## Název: „Oprava Řetězové lávky DC-014P“ - **AKTUALIZACE**

### **Oprava Řetězové lávky DC-014P - přes koryto odpadního kanálu Zámeckého rybníka v Děčíně**

## Oprava Řetězové lávky DC-014P, k.ú. Děčín

Přílohy: orientační zákres sítě VO – 1 list

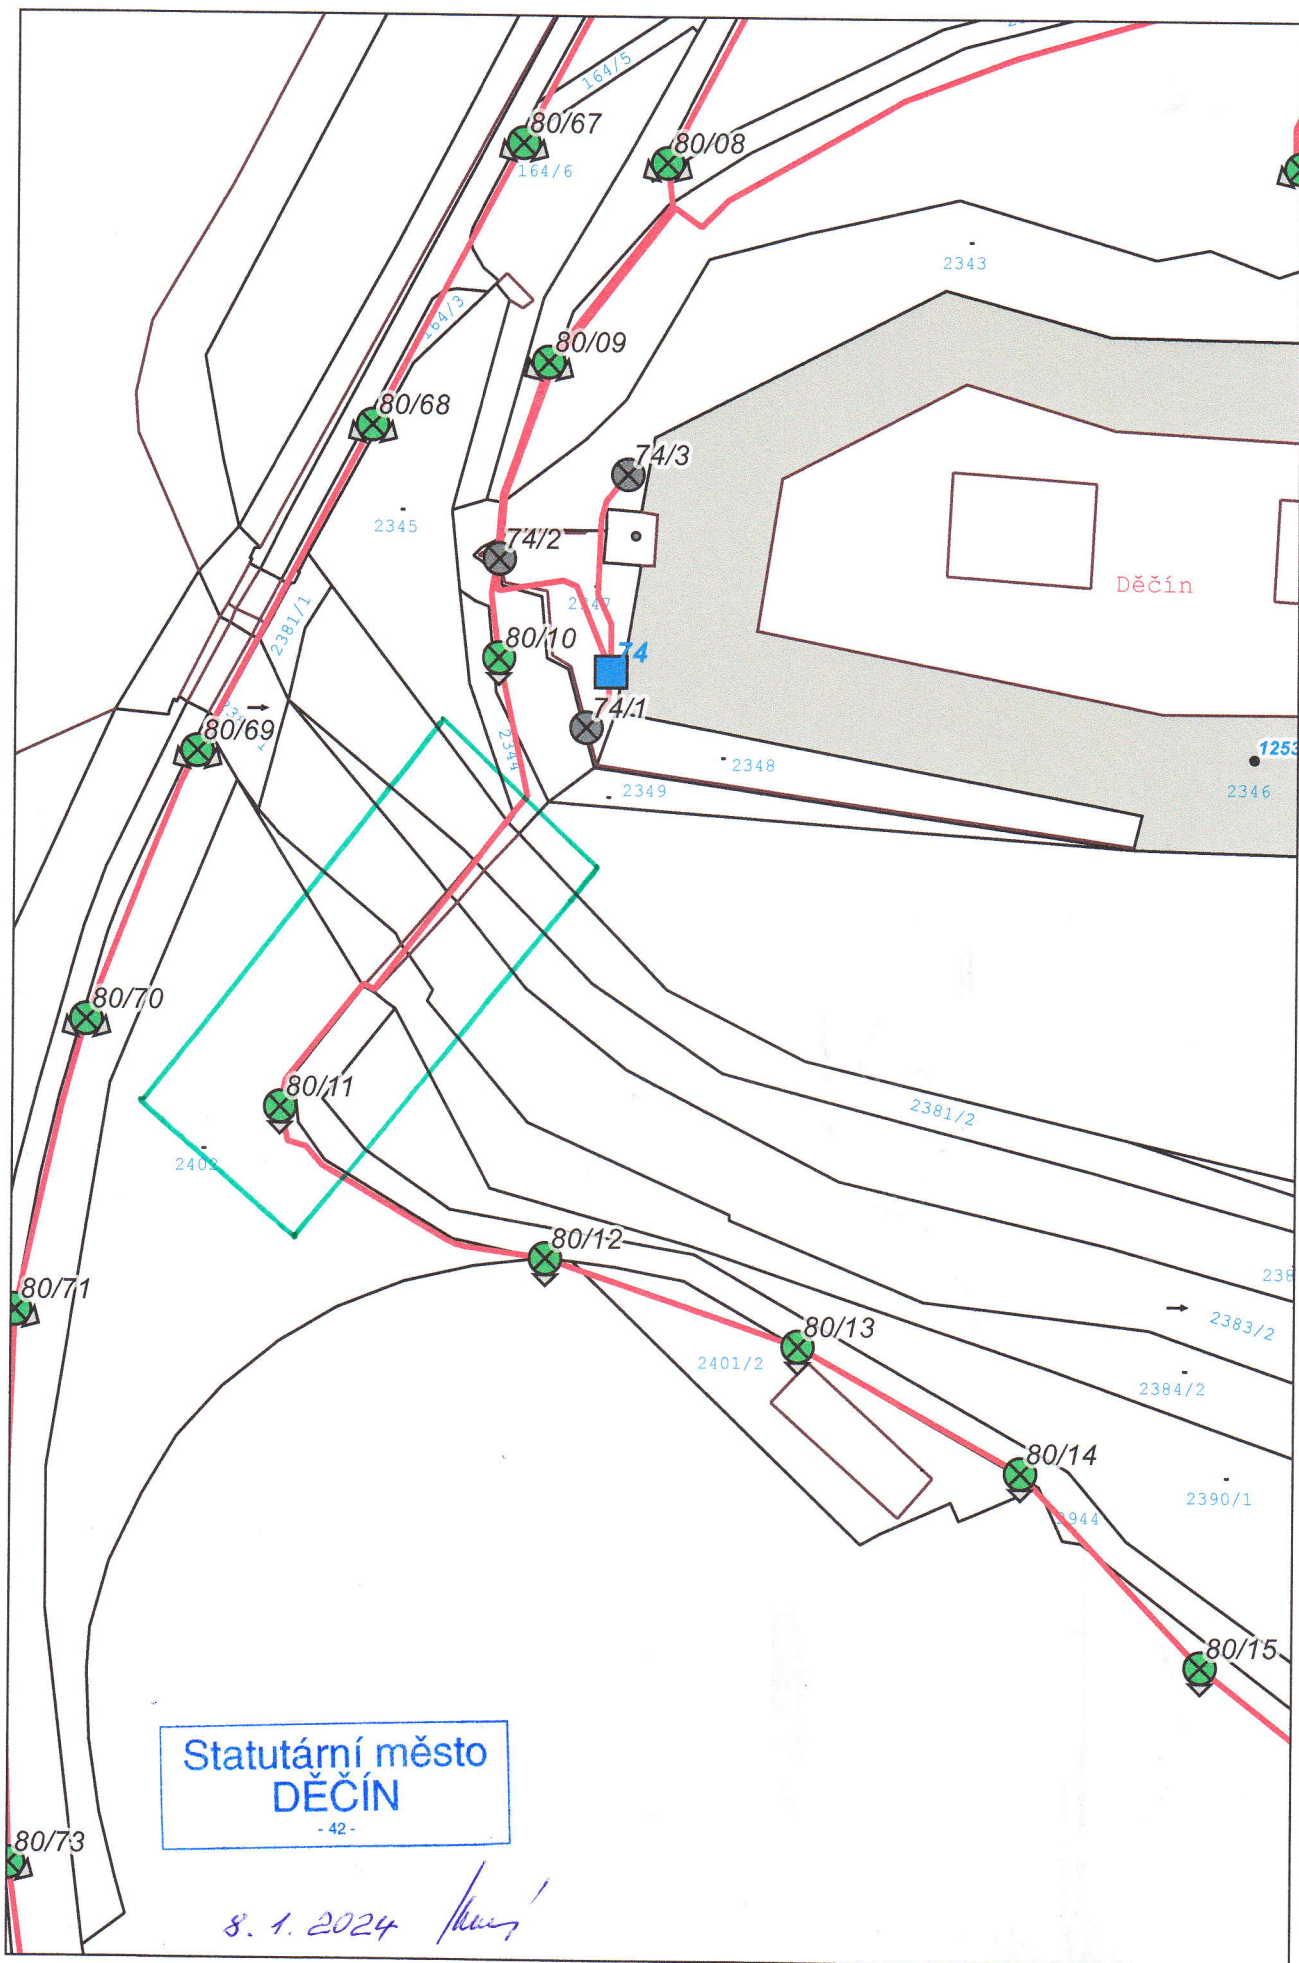
Na základě předložených podkladů Vám sdělujeme, že v zájmovém území připravované stavby se **nachází** zemní kabelové vedení sítě veřejného osvětlení v majetku statutárního města Děčín – viz. příloha.
